PARDUBICKÝ KRAJ

ZPRÁVA O UPLATŇOVÁNÍ ZÁSAD ÚZEMNÍHO ROZVOJE PARDUBICKÉHO KRAJE

schválená Zastupitelstvem Pardubického kraje usnesením č. Z/84/25 ze dne 15. 4. 2025

h) Návrh zadání Změny č. 5 Zásad územního rozvoje Pardubického kraje

obrázek 1 – výřez ZÚR Pk s vyznačením rušených koridorů (pracovní podklad KrÚ)

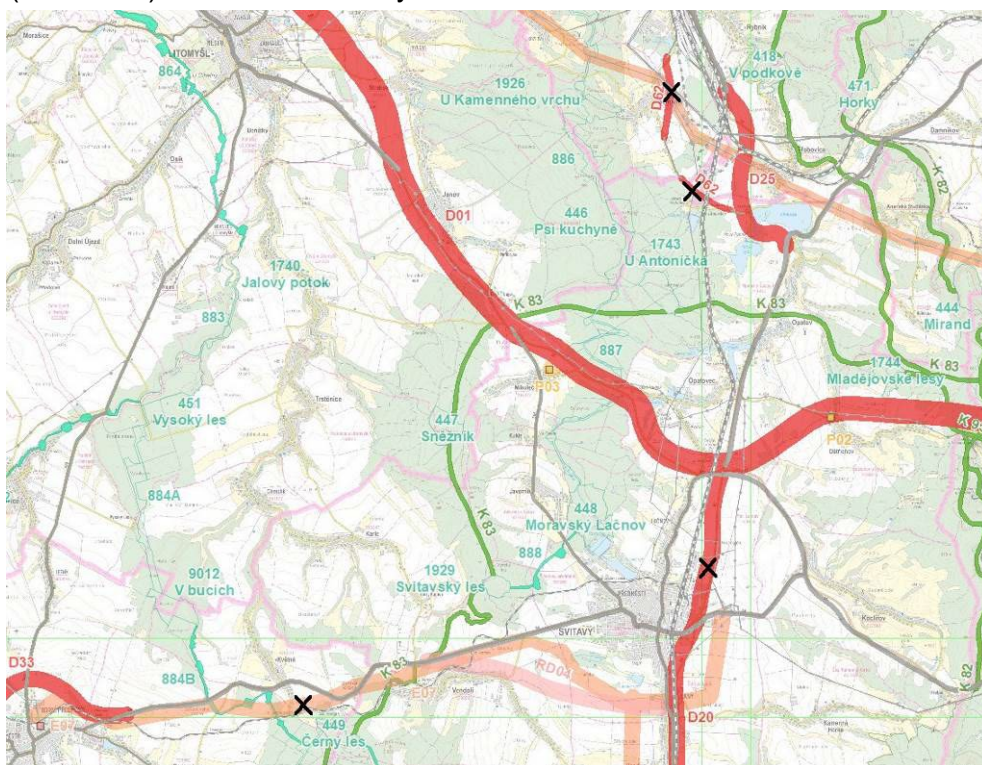
- Upravit čl. (74) dle PÚR ČR. Označení koridoru „kapacitní silnice S43“ nahradit názvem v souladu s PÚR ČR v platném znění.
- Koridor D01 v úseku Opatovice nad Labem – Ostrov a koridory D12, D31, D43, D47 pro přeložky silnic zrušit (obrázek 1). Stavba dálnice D35 v daném úseku a stavby přeložek silnic, které plní funkci přivaděčů na dálnici byly v předmětných koridorech dokončeny.
- Koridor D08 zrušit a koridor D09 pro obchvat města Lázně Bohdaneč zachovat a změnit účel využití koridoru D09 na koridor pro umístění přeložky silnice II. třídy (obrázek 1).

- Zrušit koridor D102 (obrázek 1). Zdvoukolejnění trati Hradec Králové – Pardubice a modernizace uzlu Pardubice byla dokončena.
- Upřesnit podmínky využití dopravních koridorů. Stanovený úkol pro územní plánování v čl. (72b) písm. b) „v územích dotčených koridory nevymezovat nové zastavitelné plochy kromě ploch dopravní a technické infrastruktury“ přeformulovat tak, aby v koridoru bylo nepřípustné provádět změny v území a povolovat stavby, které by znemožnily nebo ztížily umístění a realizaci stavby dopravní infrastruktury.

obrázek 2 – výřez ZÚR Pk s vyznačením rušených koridorů (pracovní podklad KrÚ)

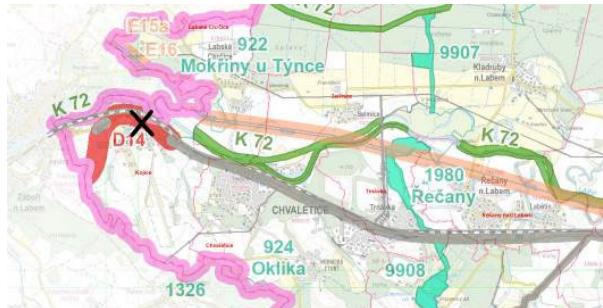
- Koridor D20 pro umístění přeložky silnice I/43 Svitavy po vydání kolaudačního rozhodnutí zrušit (obrázek 2). Obchvat Svitav byl dokončen.

- Koridor D62 pro umístění stavby přeložky silnic III/35846 a III/35847 zrušit (obrázek 2). Koridor je rušen z podnětu obce. Dle Územního plánu Semanín je koridor ve střetu se zastavěným územím a zastavitelnou plochou. Navržené přeložky silnic III. třídy také přesahují podrobnost, kterou ZÚR Pk řeší. ZÚR Pk řeší přeložky silnic I. a II. třídy, přeložky silnic III. a IV. třídy nejsou obsahem ZÚR Pk.
- Část koridoru D14 pro umístění přeložky silnice II/322 zrušit (obrázek 3). Obchvat Kojic byl dokončen.

- Koridor E07 z důvodu realizace nadzemního vedení 2x110 kV TR Svitavy – Polička zrušit (obrázek 2).
- Koridor E12 v ZÚR Pk optimalizovat s využitím Územního plánu Chrudim a při respektování realizovaného obchvatu Chrudimi (obrázek 6).

obrázek 4 – výřez ZÚR Pk s vyznačením rušeného koridoru (pracovní podklad KrÚ)

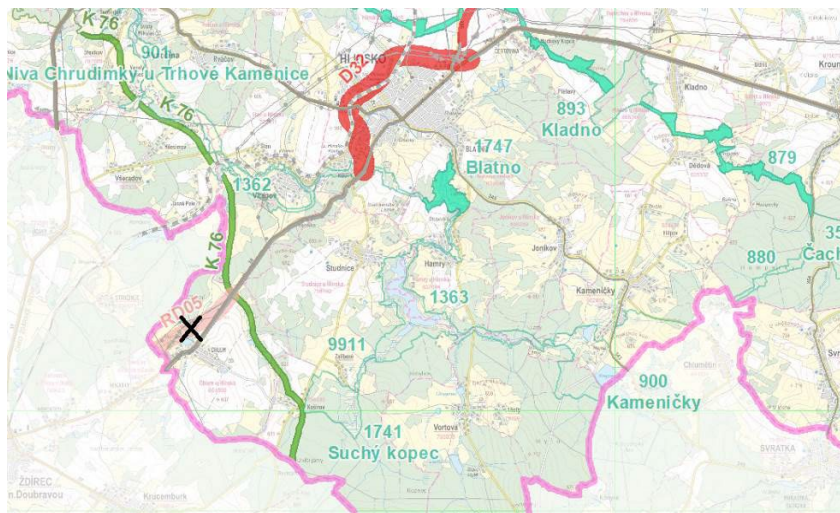
- Zrušit koridor D54 pro propojení silnic II/315 a II/357 (obrázek 4). Nejedná se o záměr nadmístního významu a koridor je v Územním plánu Choceň zpřesněn mimo koridor ze ZÚR Pk.

obrázek 5 – výřez ZÚR Pk s vyznačením rušené územní rezervy (pracovní podklad KrÚ)

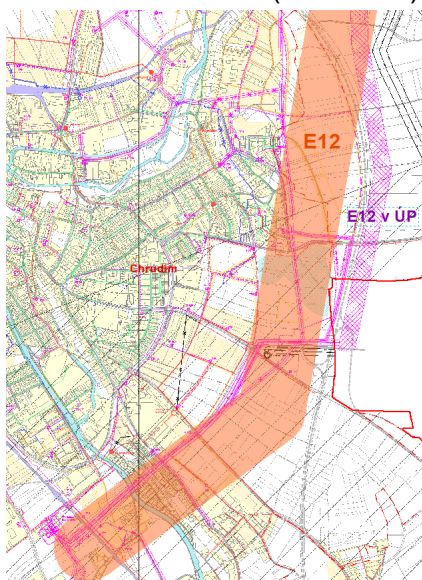
- Koridor územní rezervy RD05 pro umístění stavby přeložky silnice I/34 obchvat Chlumu zrušit (obrázek 5). Vybraná varianta přeložky silnice I/34 obchvat Chlumu nezahrnuje.

obrázek 7 – rušený polygon z protipovodňového opatření (pracovní podklad pořizovatele)

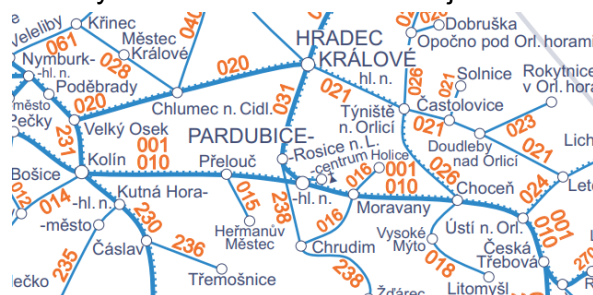
- Z poldru PPO2 = poldr Červený potok I vypustit polygon, který je u správce povodí veden pod označením Červený potok 3 (obrázek 7). Současně prověřit a upravit označení protipovodňového opatření na Červeném Potoce dle podkladů Povodí Moravy s. p.
